5.2.6 S-2・S-6 (2) F-8.5' 孔 ー変質鉱物の分布(EPMA分析(マッピング))ー

5.2.6 S-2・S-6 (2) F-8.5' 孔 (補足) — 最新面と平行な割れ目についての検討 —

コメントNo.85の回答

5.2.7 S-4

観察用薄片写真(E-8.60_126R)

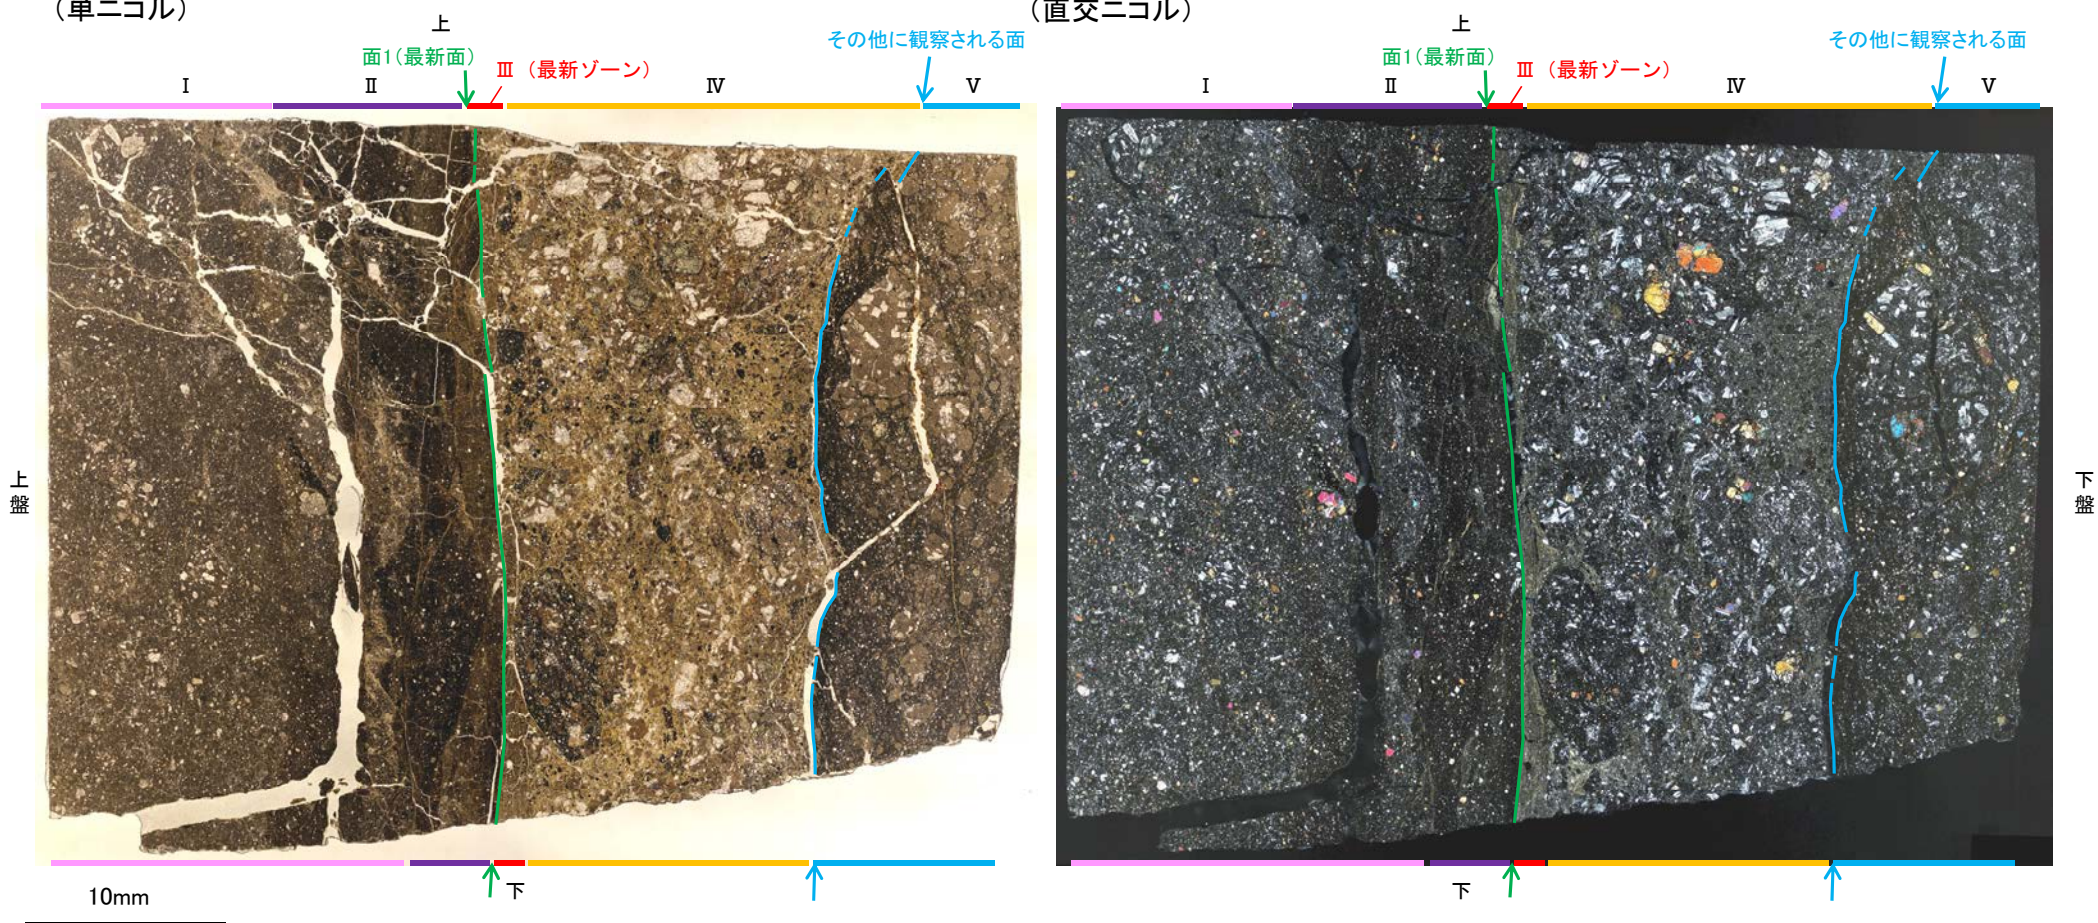
コメントNo.85の回答

- 観察用薄片で実施した微視的観察(薄片観察)の結果, 色調や礫径などから, 下盤側よりⅠ～Ⅴに分帯される。
- そのうち, 最も細粒化している分帯Ⅲを最新ゾーンとして抽出した。
- 最新ゾーンと分帯Ⅱとの境界に, 面1が認められる。面1は最新ゾーンの中では比較的直線性・連続性のよい面である。
- 最新ゾーンと分帯Ⅳとの境界は, 不明瞭で漸移的であり, せん断面は認められない※。
- 以上より, 面1を最新面と認定し, 変質鉱物との関係を確認する。
- その他に観察される面として, 分帯Ⅳと分帯Ⅴとの境界面が認められるが, この面は湾曲し不明瞭であり, 直線性に乏しい。

マッピング分析範囲写真

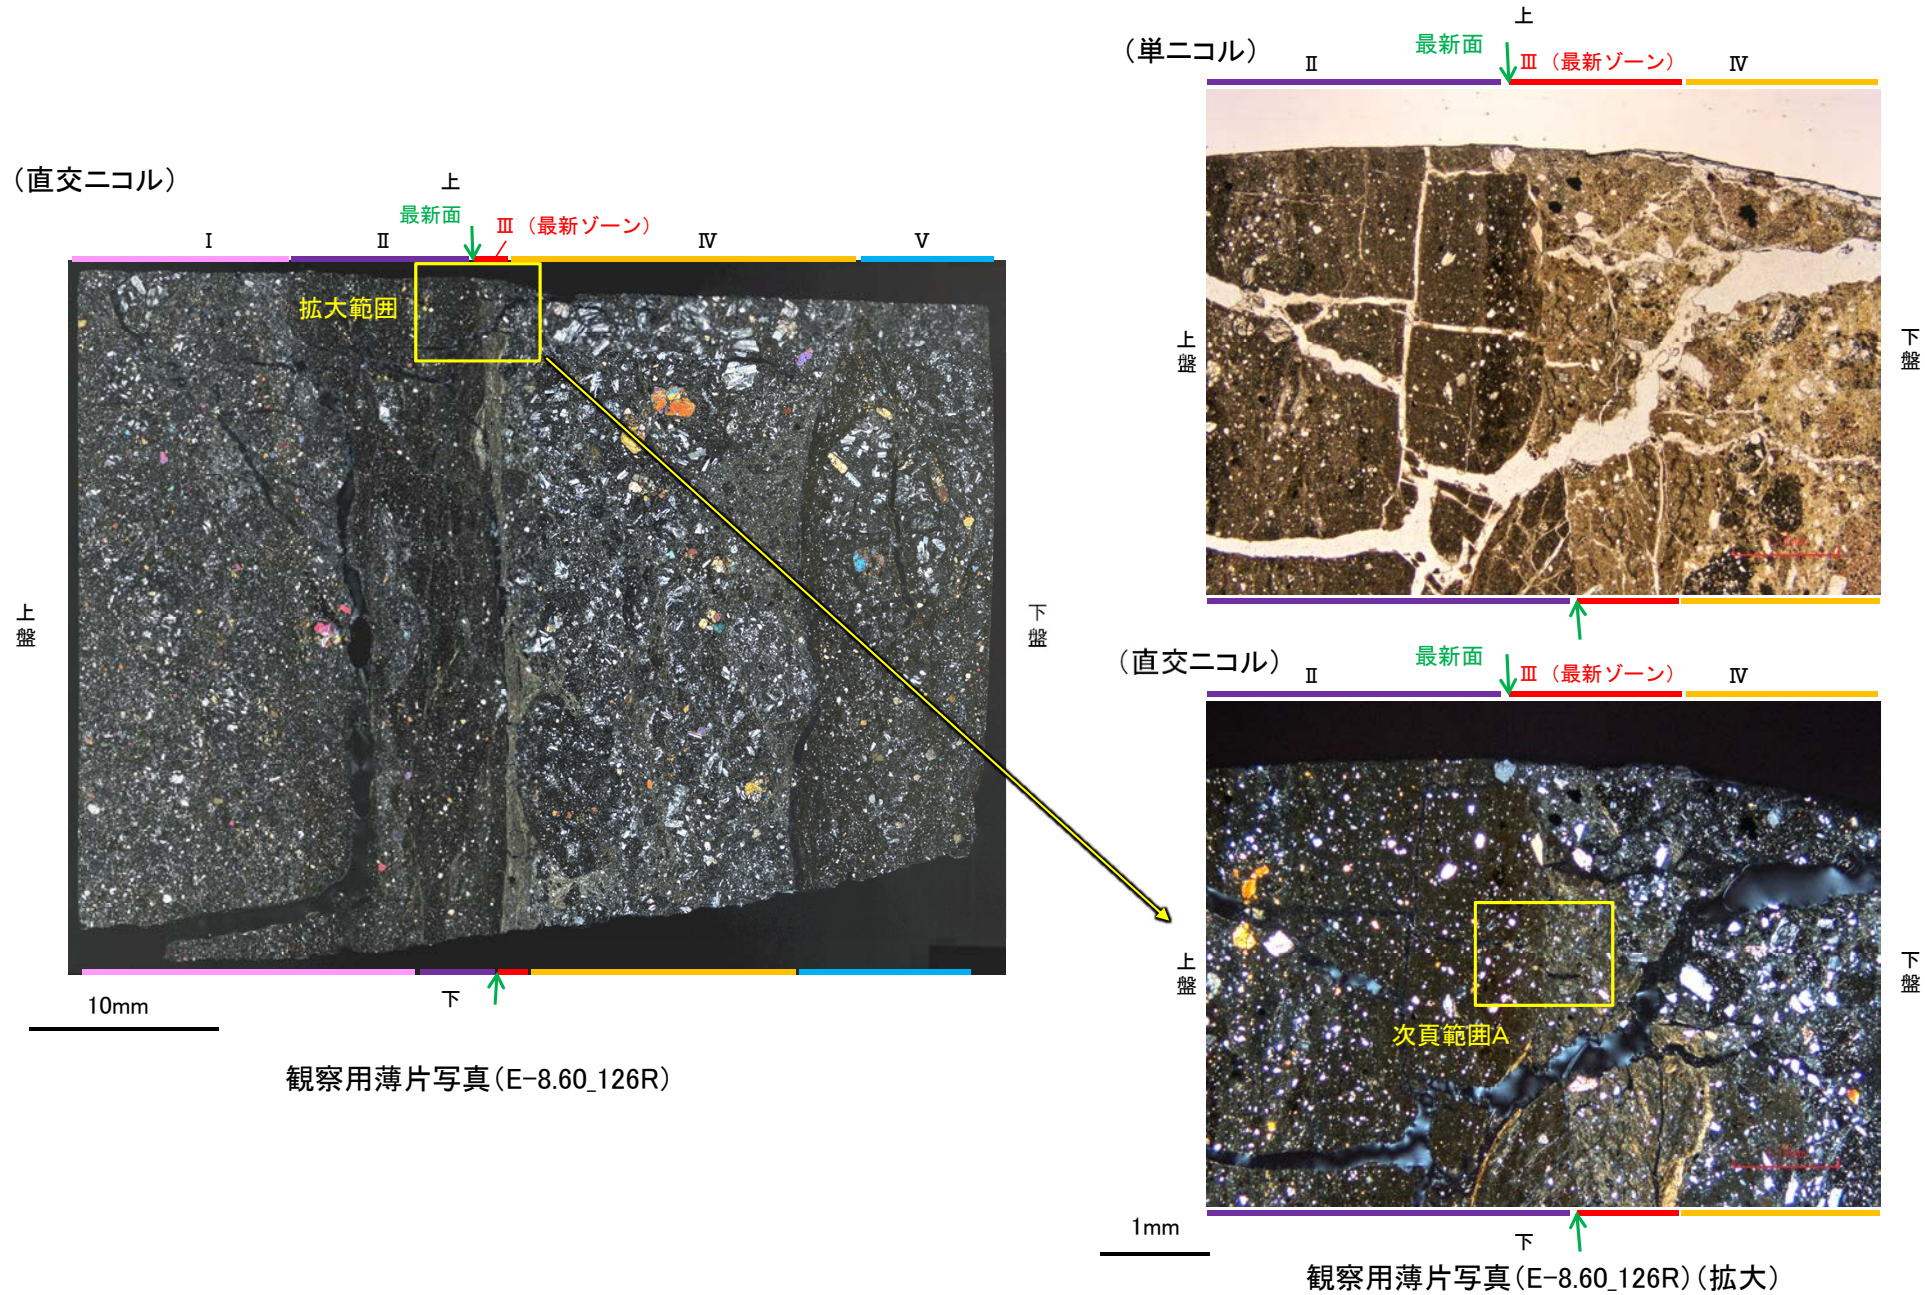
コメントNo.83の回答

○EPMA用薄片でEPMA分析(マッピング)を実施した結果, EPMA分析(定量)で認められたI/S混合層が最新ゾーンやその周辺に分布していることを確認した。
